Service Information

Betr.: Spulentonbandgeräte
N 4414, N 4416, N 4418,
N 4450, N 4510
Änderungen der steckbaren
Einheiten (Units)

Diese Mitteilung enthält die Änderungen, die an Einheiten der obengenannten Geräte vorgenommen wurden.

Allgemein

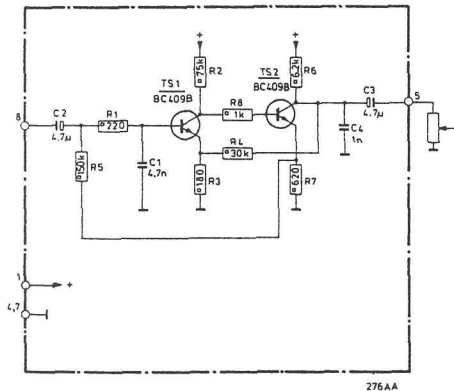
- Um zu verhindern, dass beim Herausziehen der Einheiten eine Ecke abbricht, wurde die Form der Einheit geändert. Die neue Form ist aus der nebenstehenden Abbildung ersichtlich.

UNIVERSAL INPUT UNIT

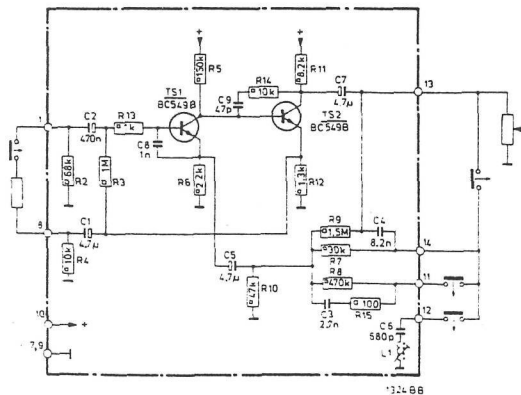
- Um den Frequenzbereich für "Phono" zu verbessern, wurde R9 - 620 kΩ durch 1,5 MΩ ersetzt. Diese Änderung wurde ab Stempelung WR07/150 (N4450) eingeführt und für die Geräte N4418 und N4510 ab Beginn der Herstellung
- Wegen einfacherer Montage wurden TS1,2 - BC149B durch BC549B ersetzt.

PLAY BACK UNIT

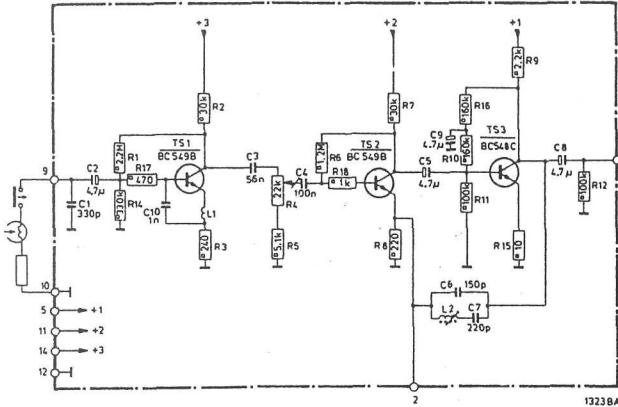
- Um den Frequenzbereich bei $v = 19 \text{ cm/s} - 25 \text{ kHz}$ zu verbessern, wurde C1 - 680 pF durch 330 pF ersetzt. Diese Änderung ist ab Stempelung WR07/327 (N4418), WR10/334 (N4450), WR02/327 (N4510) eingeführt.
- Wegen einfacherer Montage wurden ersetzt:
TS1, 2 - BC149B durch BC549B
TS3 - BC148C durch BC548C.

RECORDING UNIT

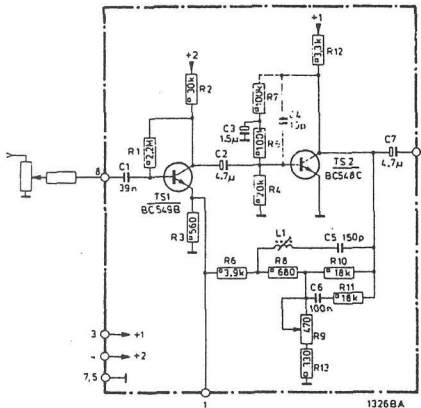
- Der richtige Wert für R13 muss 330 fi sein.
- Wegen einfacherer Montage wurden ersetzt:
TS1 - BC149B durch BC549B
TS2 - BC148B durch BC548B

BEFORE TAPE UNIT

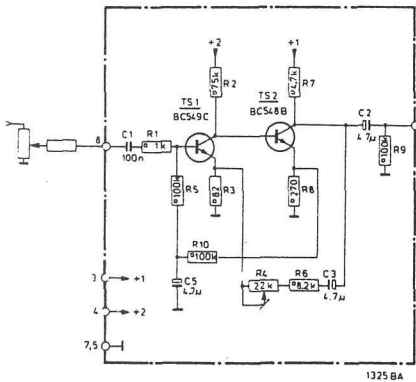
- Wegen einfacherer Montage wurden ersetzt:
TS1 - BC149C durch BC549C
TS2 - BC148B durch BC548B

OSCILLATOR UNIT

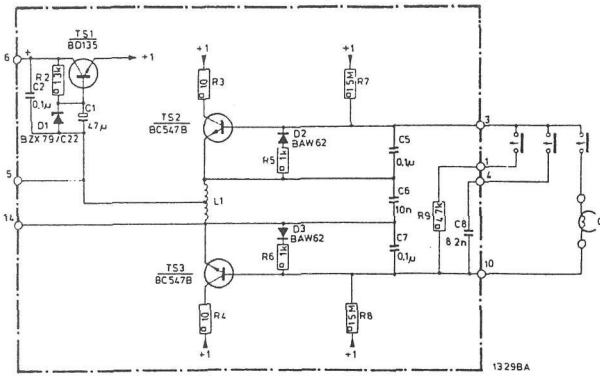
- Um Störungen bei MW-Empfang zu vermeiden, wurde die Löschfrequenz von 114 kHz in 100 kHz geändert. Hierdurch sind C3, C4, C9 und C10 entfallen.
- Ausserdem wurden ersetzt: C5 und C7 - 56 pF durch 0,1 µF
C6 - 8,2 nF durch 10 nF
C8 - 6,2 nF durch 8,2 nF

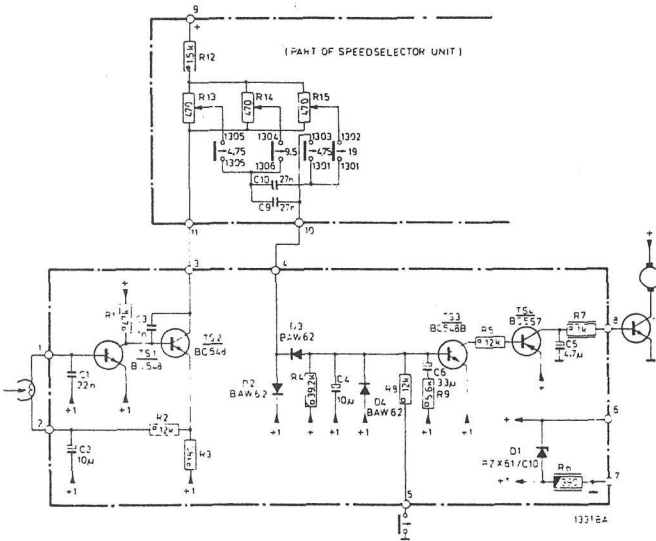
Zum Verbessern der Löschfähigkeit wurde D1 - BZX79/C22 durch BZX79/C22 ersetzt. R5 und R6 von 10 kΩ wurden durch Widerstände von 1 kΩ ersetzt und mit D2 bzw. D3 parallelgeschaltet. Diese Änderungen sind ab Stempelung WR06/148 (N4450) eingeführt worden, und für N4418 und N4510 ab Beginn der Produktion:

- Um von einer zuverlässigen Funktion von D2,3 - BA216 versichert zu sein, wurden diese Dioden durch BAW62 ersetzt. Diese Änderung ist ab Stempelung WR07/322 (N4418), WR09/322 (N4450), WR02/322 (N4510) eingeführt worden.
- Wegen einfacherer Montage wurden TS2,3 - BC147B durch BC547B ersetzt.

SPEED CONTROL UNIT

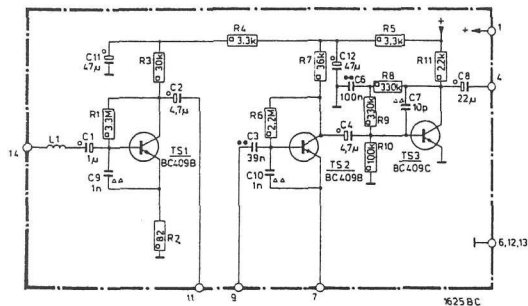
- Um von einer zuverlässigen Funktion von D1 - BZX79/C10 versichert zu sein, wurde diese Diode durch BZX61/C10 ersetzt.

- Um von einer zuverlässigen Funktion von D2,3 - BA217 und D4 - BA216 versichert zu sein, wurden diese Dioden durch BAW62 ersetzt.

- TS1,2 - BC148 durch BC548
- TS3 - BC148 durch BC548B
- TS4 - BC157 durch BC557

RESET AUTOMATIC REVERSE UNIT N4450 4822 218 30063

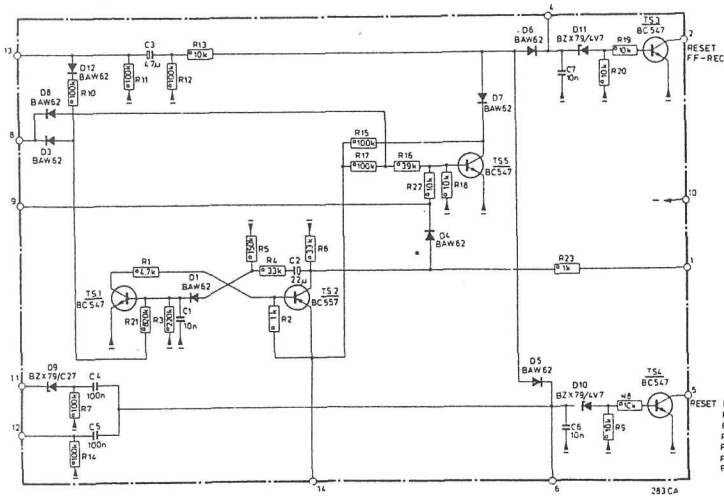
- Da das Gerät bei Gebrauch der Fernbedienung N6719 des öfteren stoppte, wurden D10, 11 - BZX88/C3V3 durch BZX79/C4V7 ersetzt. Diese Änderung ist ab Stempelung WR09/240 bei einem Teil der Einheiten eingeführt worden und ab WR09/304 für alle Einheiten.
- Da die Schaltung bei einer zu niedrigen Netzspannung nicht funktionierte, wurde D9 - BZX79/C30 durch BZX79/C27 ersetzt. Diese Änderung ist ab Stempelung WR09/333 eingeführt worden.
- Um von einer zuverlässigen Funktion der Dioden D1,3,4,5,6,7,8,12 - BA217 versichert zu sein, wurden diese durch BAW62 ersetzt. Diese Änderung ist ab Stempelung WR09/304 eingeführt worden.
- Wegen einfacherer Montage wurden ersetzt:
 TS1,3,4,5 - BC147 durch BC547
 TS2 - BC157 durch BC557

PRE EMPHASIS/SPEED SELECTOR UNIT N4418, N4450, N4510 4822 218 30064

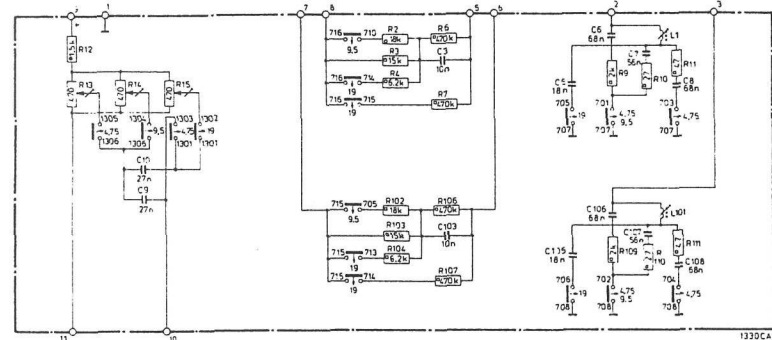
- Um die Frequenzcharakteristik bis 25 kHz bei $v = 19 \text{ cm/s}$ zu verbessern, mussten R8, 108 entfallen und wurden C5, 105 von 27 nF durch Kondensatoren von 8 nF ersetzt. Diese Änderung ist ab Stempelung WR07/327 (N4418), WR10/334 (N4450), WR02/327 (N4510) eingeführt worden.

POWER OUTPUT UNIT N4450 4822 218 30065

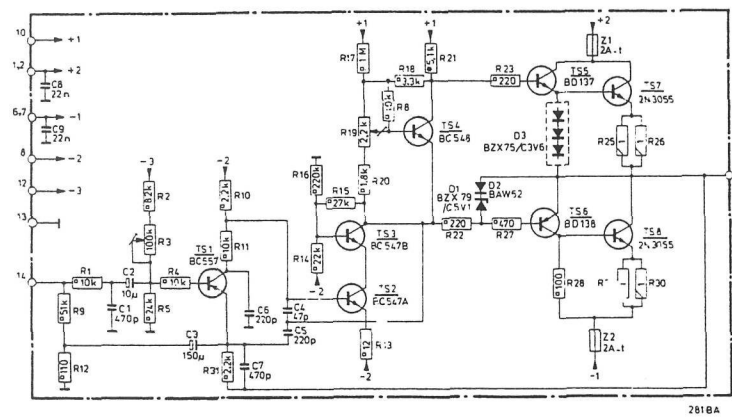
- Um von einer zuverlässigen Funktion von TS5,6 - 2N2219A, 2N2905A versichert zu sein, wurden diese durch Transistorpaar BD137/138 ersetzt. Diese Änderung ist ab Stempelung WR09/306 eingeführt worden.
- Um Ausfällen von Schmelzsicherungen zu vermeiden, wurde R24 durch Stabilistor D3 BZX75/C3V6 ersetzt. Diese Änderung ist ab Stempelung WR09/329 eingeführt worden.
- Infolge anderer Lieferbedingungen wurde D2 - BAX13 durch BAW62 ersetzt.
- Wegen einfacherer Montage wurden nachstehende Transistoren ersetzt:
 TS1 - BC157 durch BC557
 TS2 - BC147A durch BC547A
 TS3 - BC147B durch BC547B
 TS4 - BC148 durch BC548

TONE CONTROL UNIT N4450 4822 218 30066

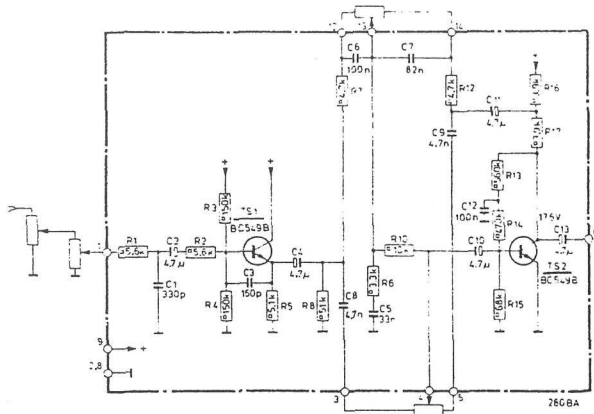
- Wegen einfacherer Montage wurden TS1,2 - BC149B durch BC549B ersetzt

SPEED CONTROL UNIT N4414, N4416 4822 214 30167

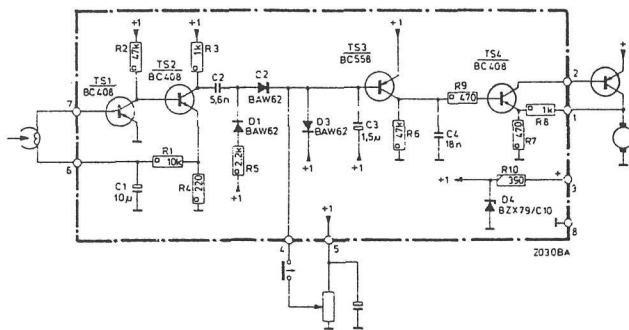
- Um von einer zuverlässigen Funktion von D4 - BZX79/C10 versichert zu sein, wurde diese Diode durch BZX61/C10 ersetzt.
 Diese Änderung ist ab Stempelung WR02/317 (N4414), WR04/317 (N4416) eingeführt worden.
 - Infolge anderer Lieferbedingungen wurden D1,2,3 - BA217 durch BAWC2 ersetzt.
 Diese Änderung ist ab Stempelung WR02/304 (N4414), WR04/304 (N4416) eingeführt worden.
 - Wegen einfacherer Montage wurde TS3 - BC158 durch BC558 ersetzt.

TAPE TENSION UNIT N4450 4822 218 30067

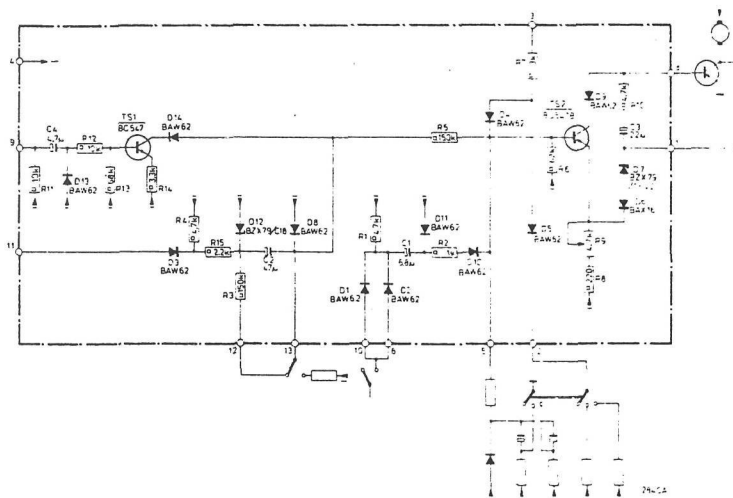
- Infolge anderer Lieferbedingungen wurden D1,2,3,4,5,9,10,11,13,14 - BA217 durch BAW62 ersetzt.
 - Wegen einfacherer Montage wurden ersetzt:
 TS1 - BC147 durch BC547
 TS2 - BC147B durch BC547B

FLIP-FLOP UNIT

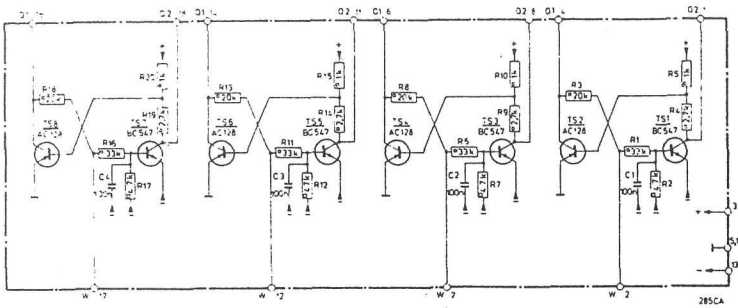
- Wegen einfacherer Montage wurden TS1,3,5,7 - BC147 durch BC547 ersetzt

MOTOR STOP UNIT

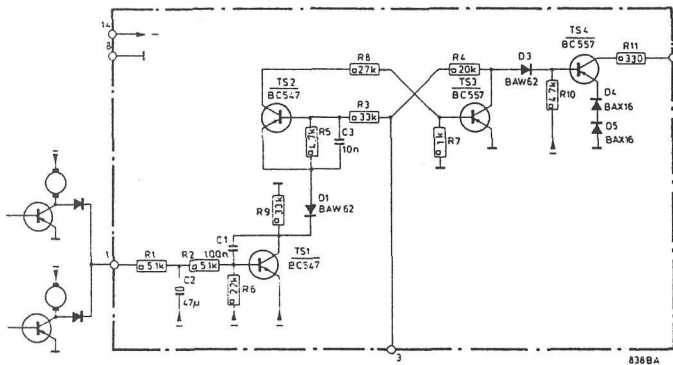
- Infolge anderer Lieferbedingungen wurden D1,3 - BA217 durch BAW62 ersetzt.
- Wegen einfacherer Montage wurden ersetzt:
TS1,2 - BC147 durch BC547
TS3,4 - BC157 durch BC557

FLIP-FLOP UNIT

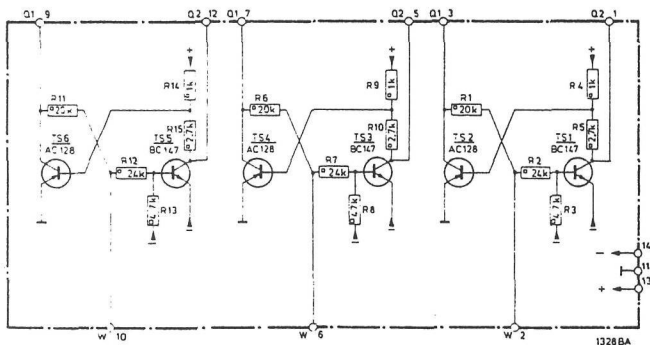
- Um von Ansprechen der Brems- und Spulmagneten bei niedriger Netzspannung versichert zu sein, wurden R2,7,12 von 33 kΩ durch Widerstände von 24 kΩ ersetzt. Diese Änderung ist ab Stempelung WR06/244 (N4418), WR01/244 (N4510) eingeführt worden.

TAPE TENSION UNIT

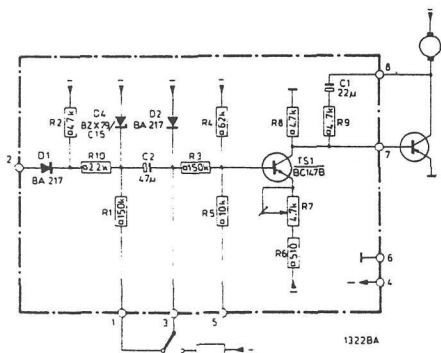
- Um die Einstellung des Motorstroms zu vereinfachen, wurde R7 von 2,2 kΩ durch einen Widerstand von 4,7 kΩ ersetzt. Diese Änderung ist ab Stempelung WR04/202 (N4418) und für N4510 ab Beginn der Produktion eingeführt worden.
- Um das Aufwickelmoment beim Spulen zu erhöhen, wurde RS von 27 kΩ durch einen Widerstand von 10 kΩ ersetzt. Diese Änderung ist ab Stempelung WR06/236 (N4418), WR01/236 (N4510) eingeführt worden.
